DODATEK Č. 2 SMLOUVY O DÍLO

NÁZEV VEŘEJNÉ ZAKÁZKY	STAVEBNÍ ÚPRAVY MASARYKOVY VEŘEJNÉ KNIHOVNY A TURISTICKÉHO INFORMAČNÍHO CENTRA VSETÍN V OBJEKTU Č.P. 1356
VEŘEJNÁ ZAKÁZKA DLE PŘEDMĚTU	VEŘEJNÁ ZAKÁZKA NA STAVEBNÍ PRÁCE
FORMA ZADÁVACÍHO ŘÍZENÍ	NADLIMITNÍ OTEVŘENÉ ŘÍZENÍ
EVIDENČNÍ ČÍSLO VZ	MUVS-S 4905/2024
PŘEDPOKLÁDANÁ HODNOTA VEŘEJNÉ ZAKÁZKY	53.500.000,- Kč bez DPH

Změnový list stavby

Název stavby: **Stavební úpravy MVK a TIC Vsetín**

Schéma 5NP

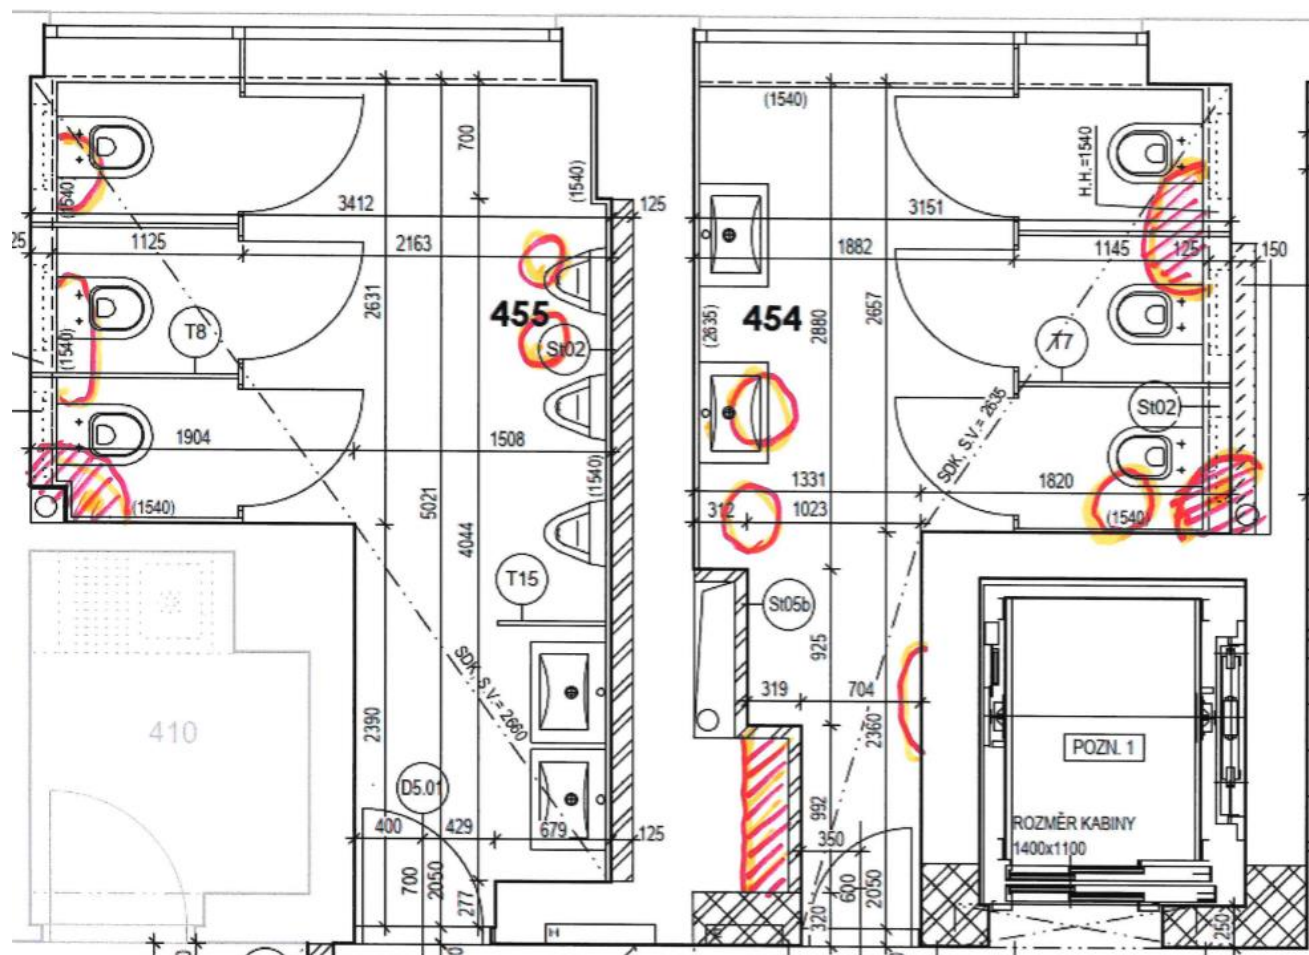
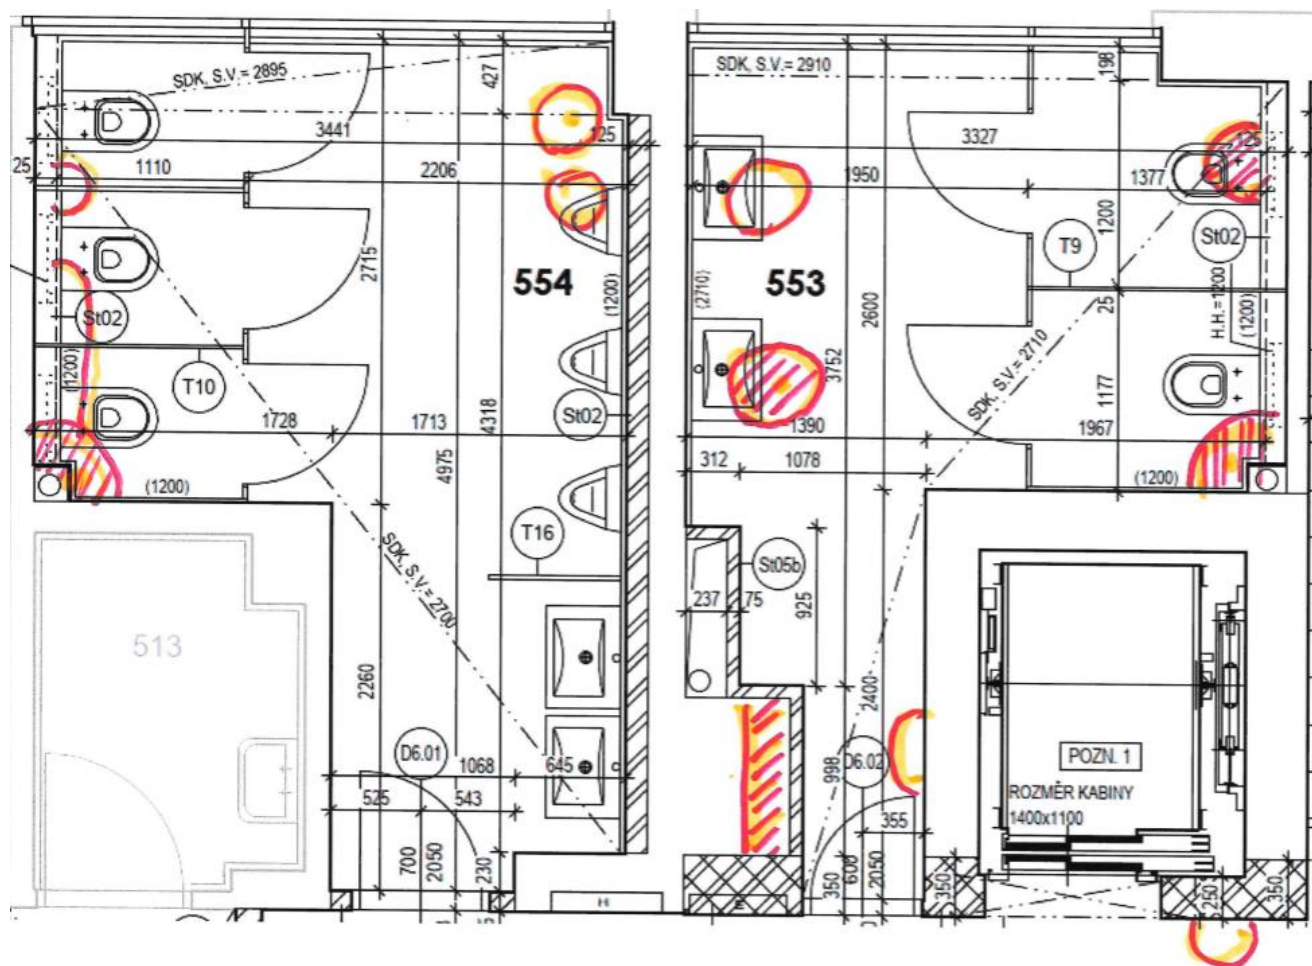
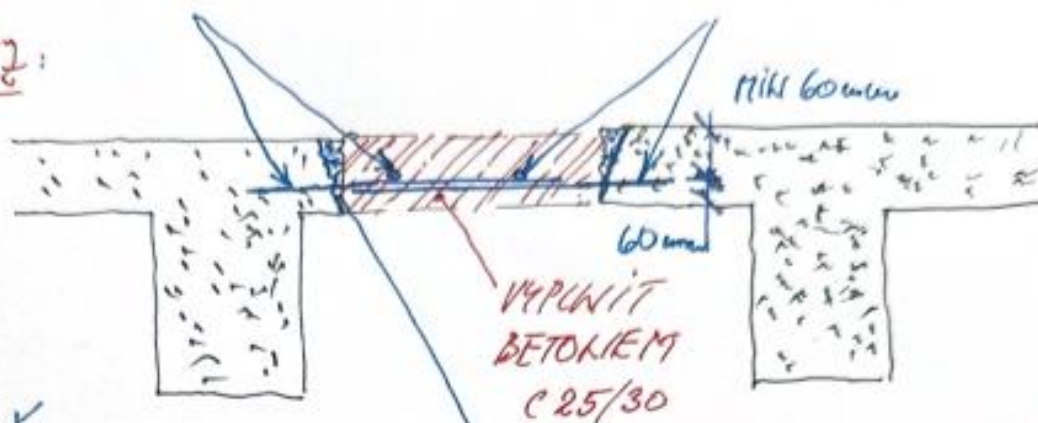
Dobetonávky otvorů

Po odbourání betonových potěrů a po demontáži instalací, které byly skryty ve zděných konstrukcích a šachtách vznikly ve stropních konstrukcích otvory, které je nutno dobetonovat a provést vyrovnání pro následnou montáž instalací a pokladku kročejové izolace. Tyto otvory se vyskytují v hygienických místnostech a chodbách v 1NP - 5NP. S ohledem na zjištěný stav stropních konstrukcí, bylo nutné zapravit vzniklé otvory pomocí ocelových trnů vlepených epoxidovou hmotou a dobetonování prostupů.

S:	1	Stavební úpravy MVK a TIC
O:	1A	MVK
R:	ZL 11	Dorovnání omítek

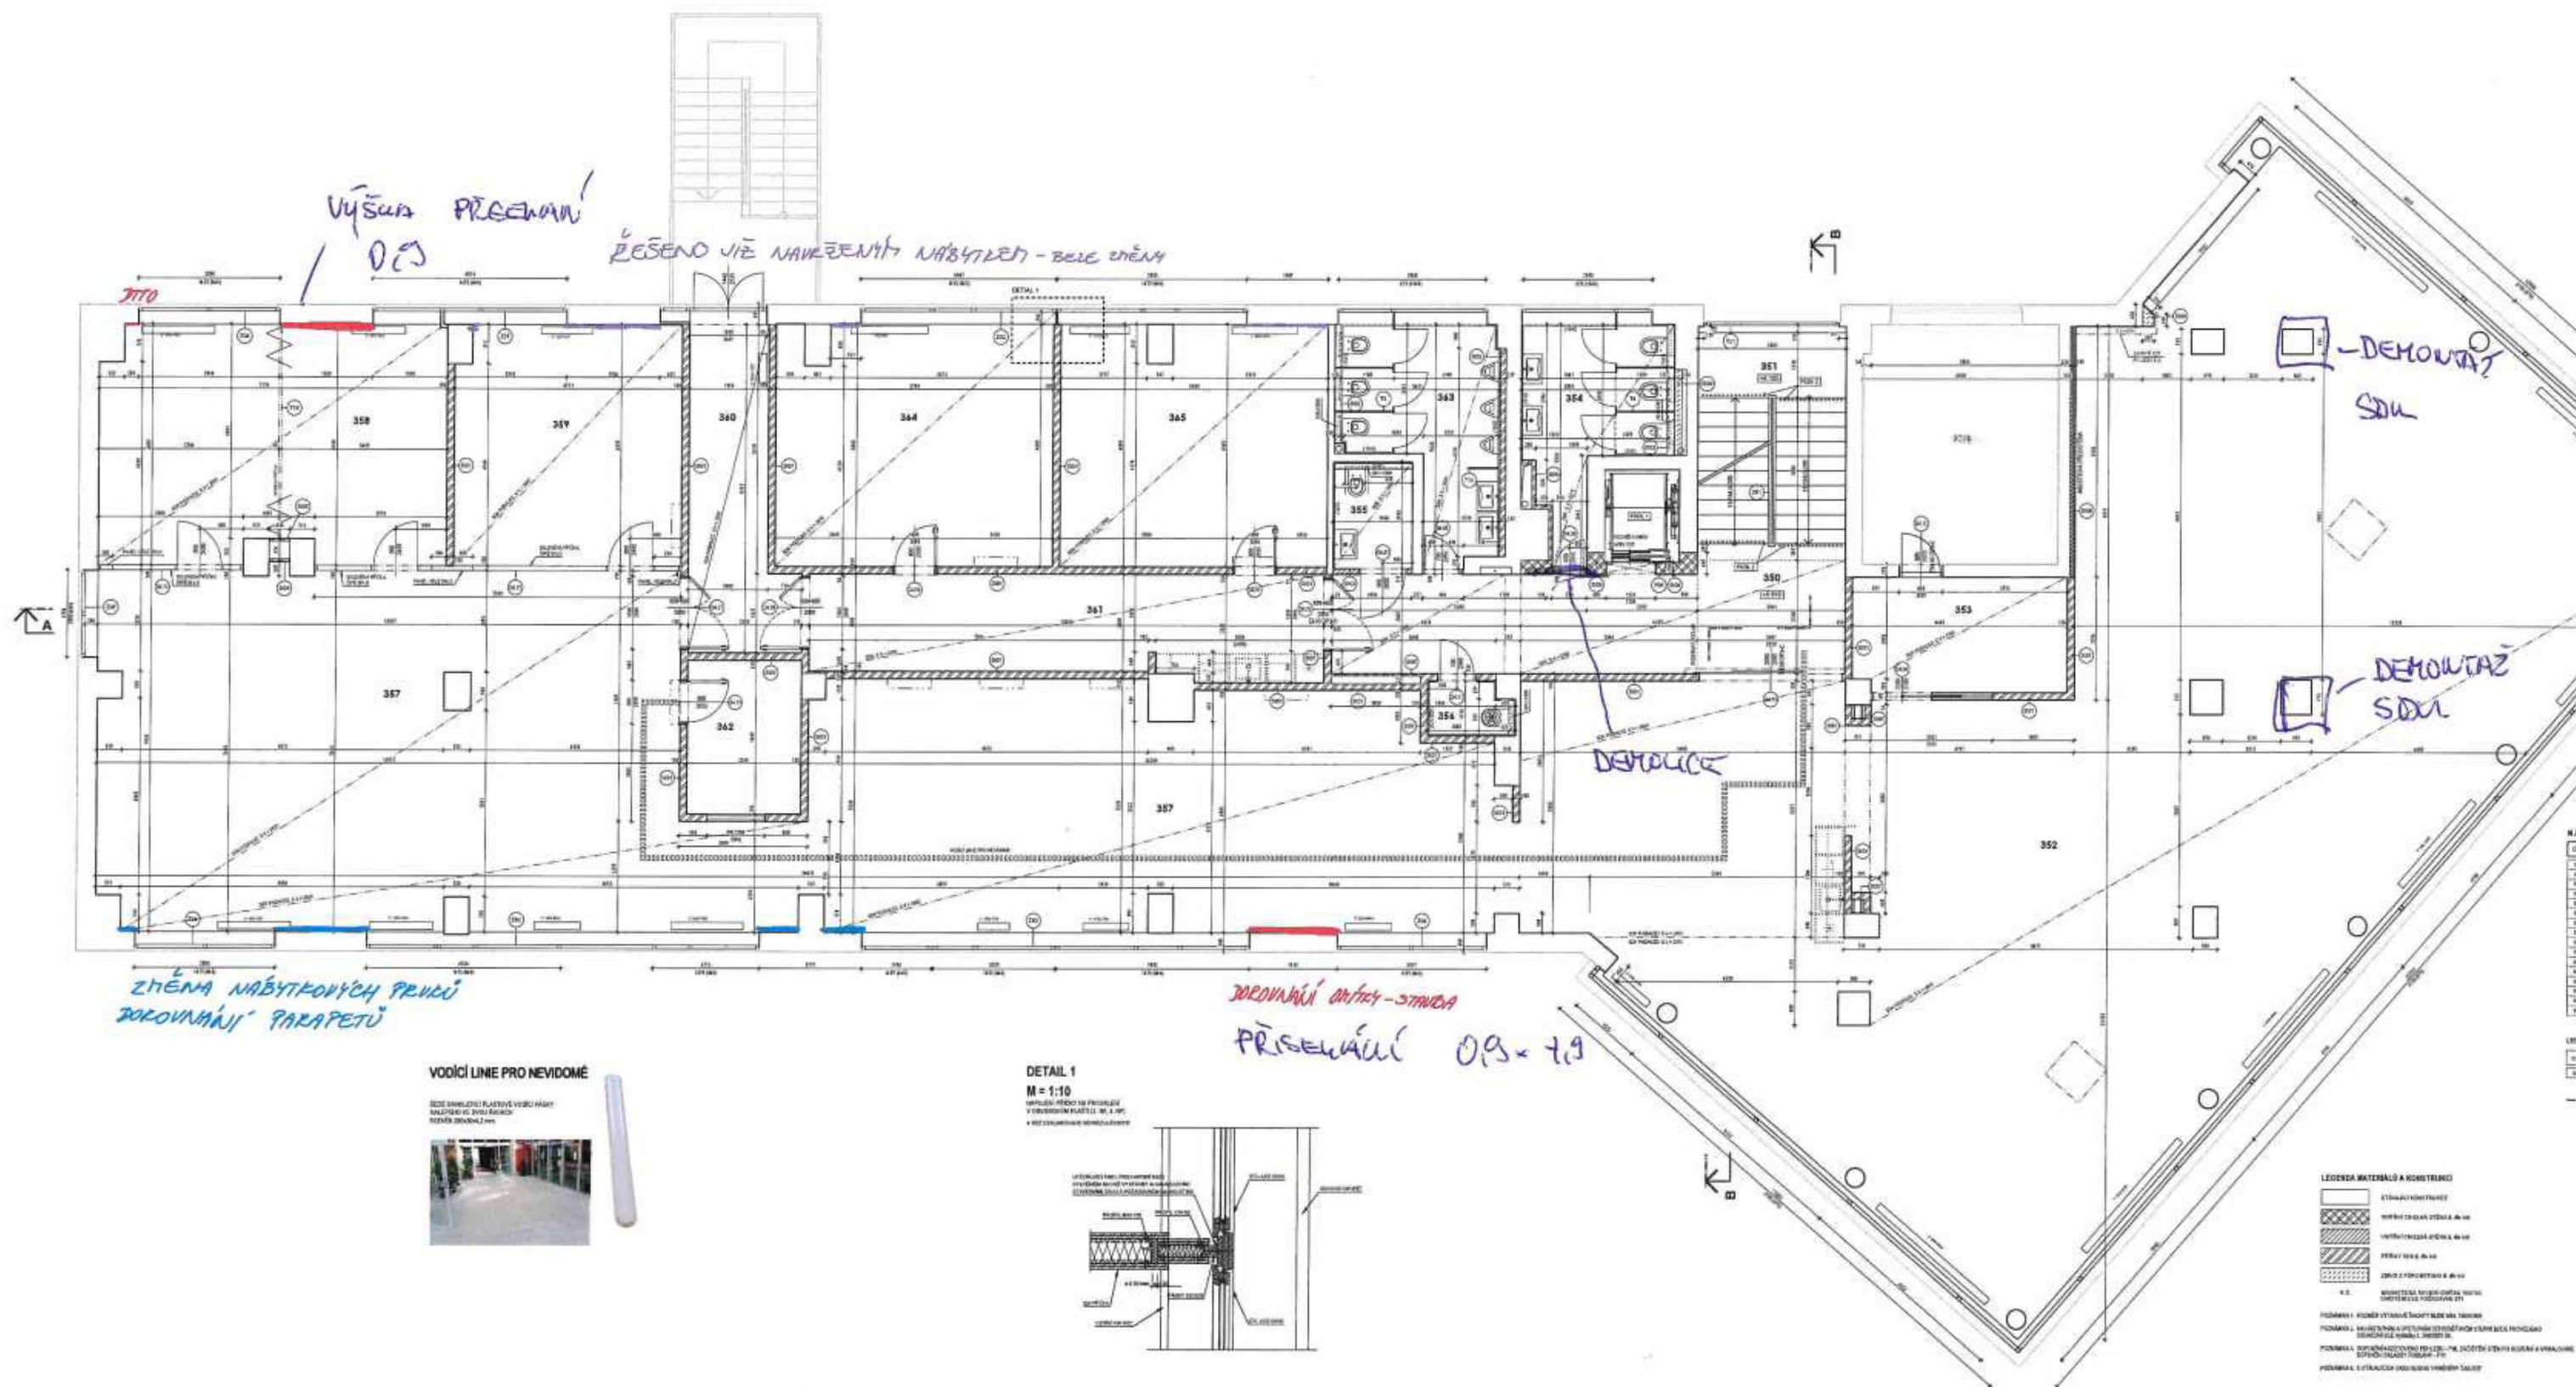
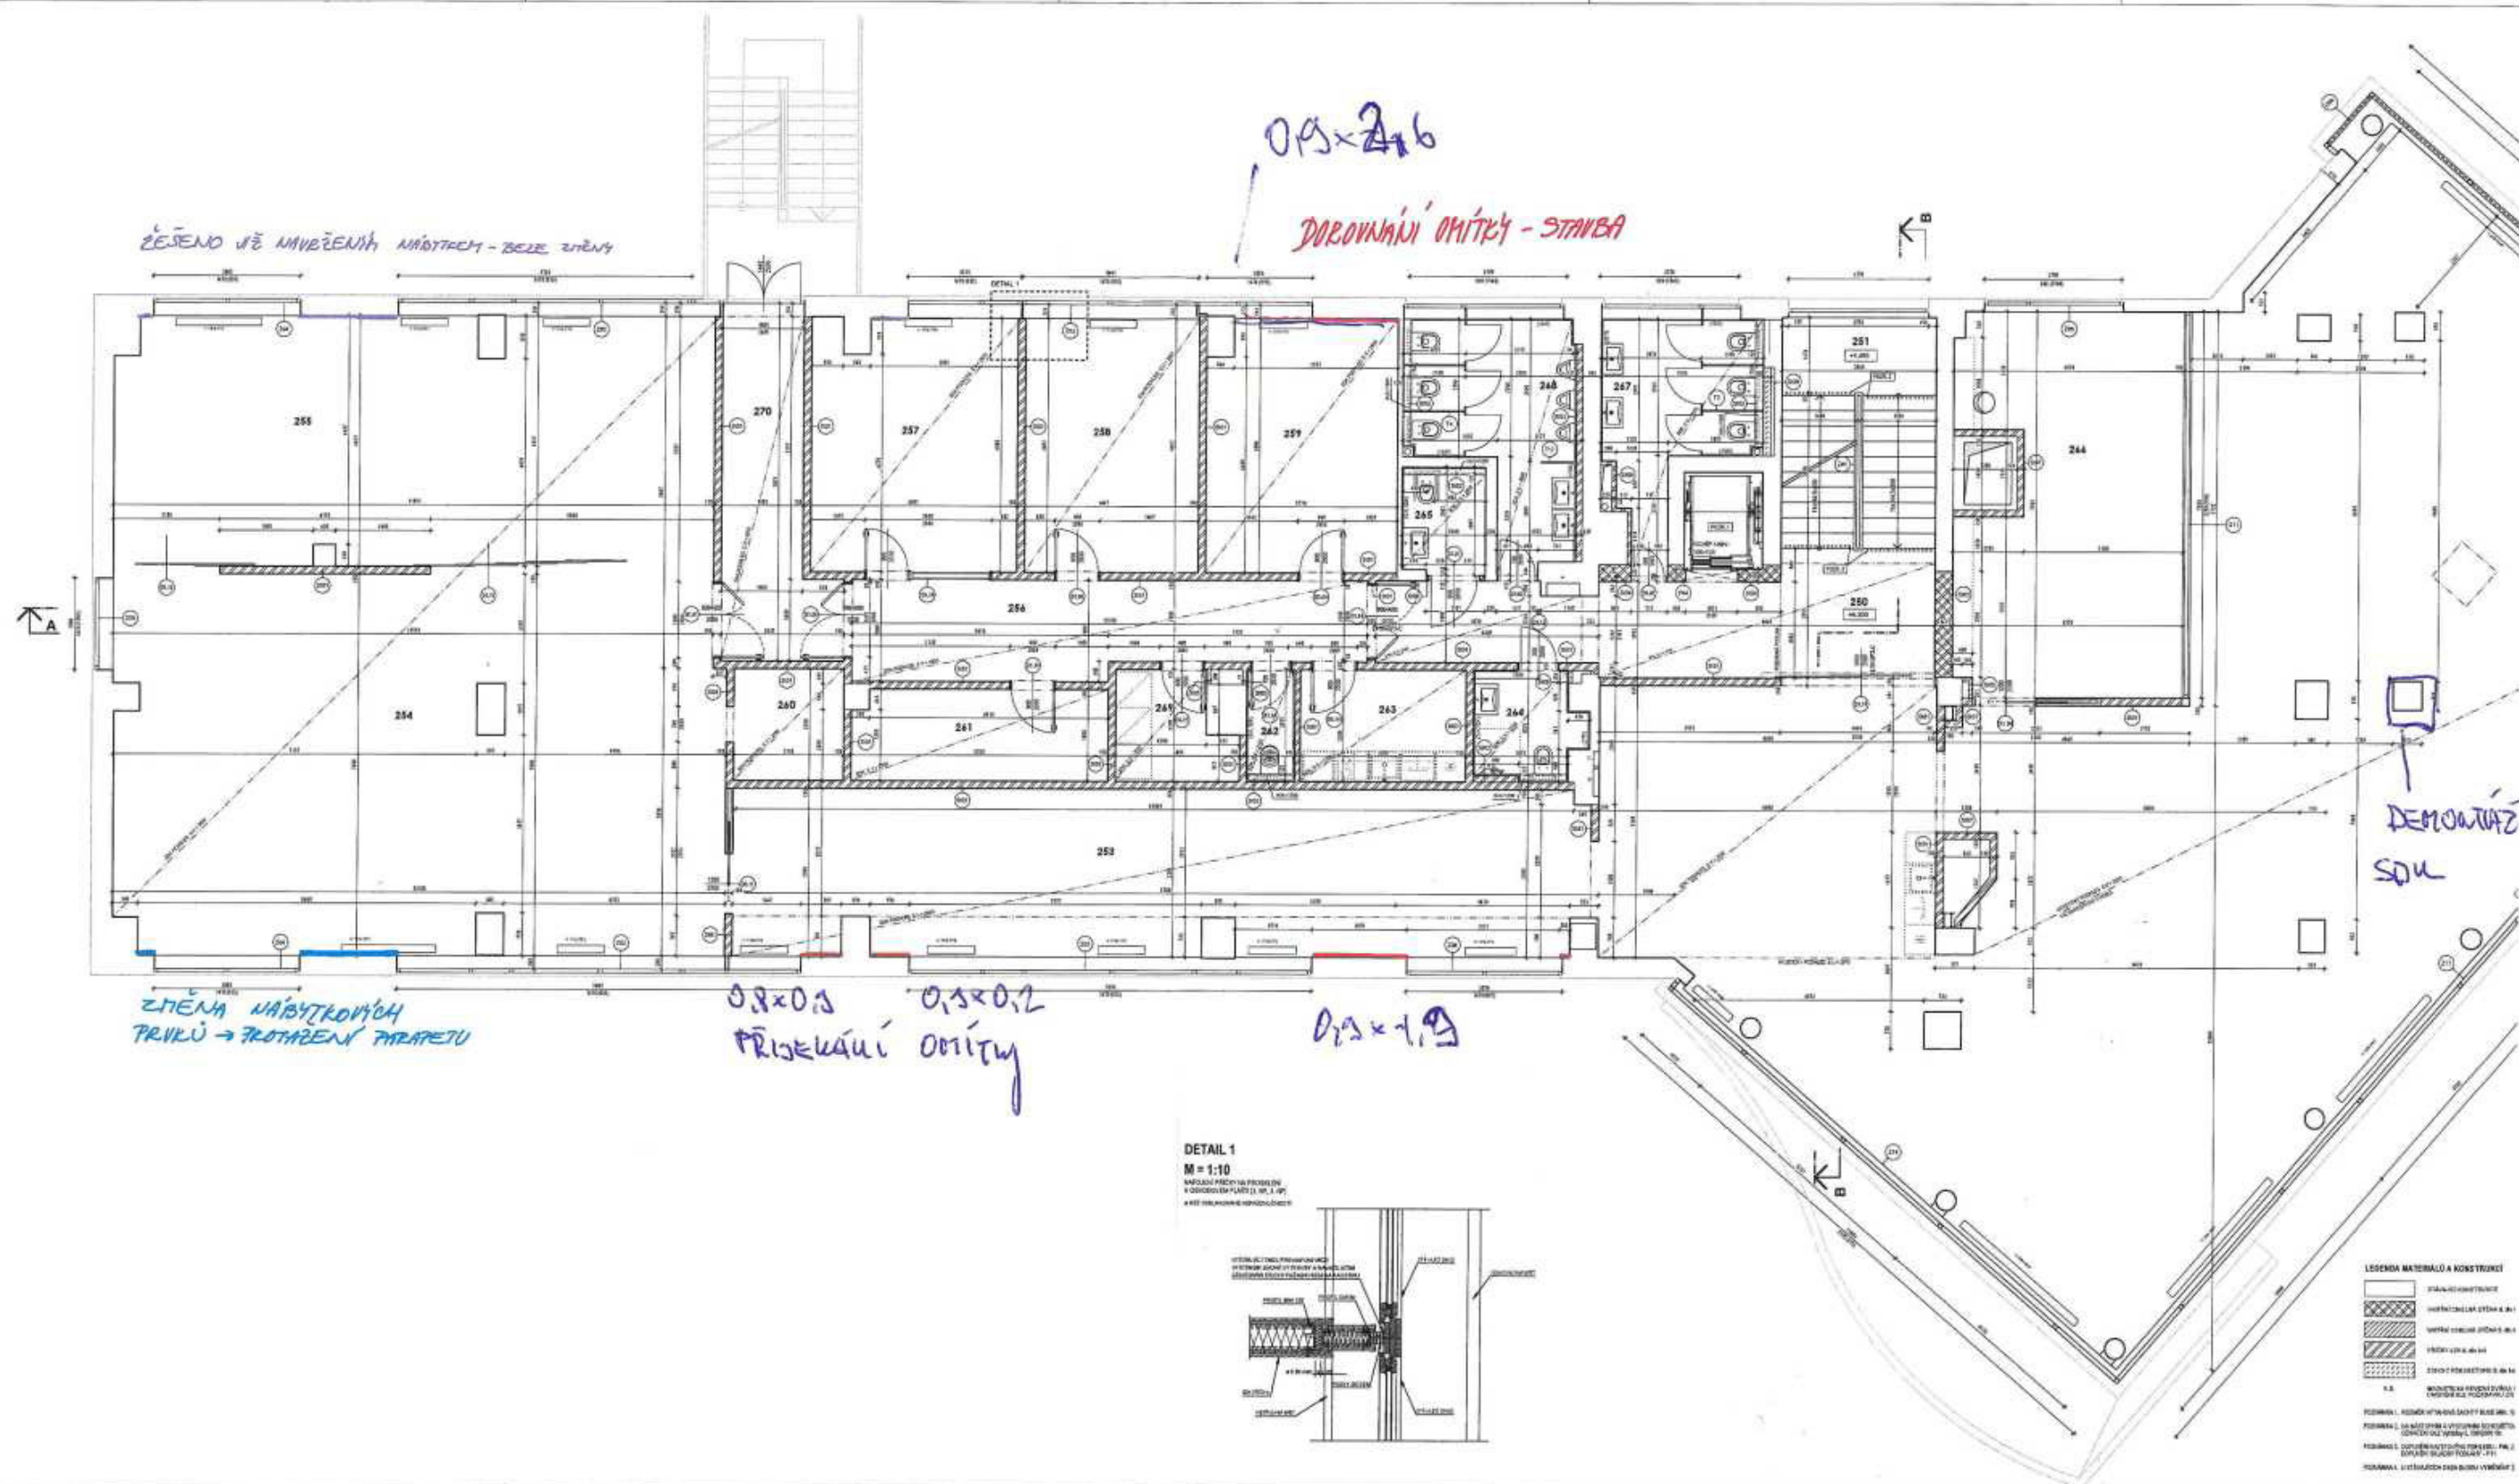
Dorovnání omítek

Po odřezání betonového parapetu bylo zjištěno, že podparapetní zdivo nelícuje s navazujícím zdivem (nadparapetním) tato změna se projevuje v místnostech č. 253, 259, 357, 358.

Přechod bude vytvořen plynule do roviny (nebude svislý).
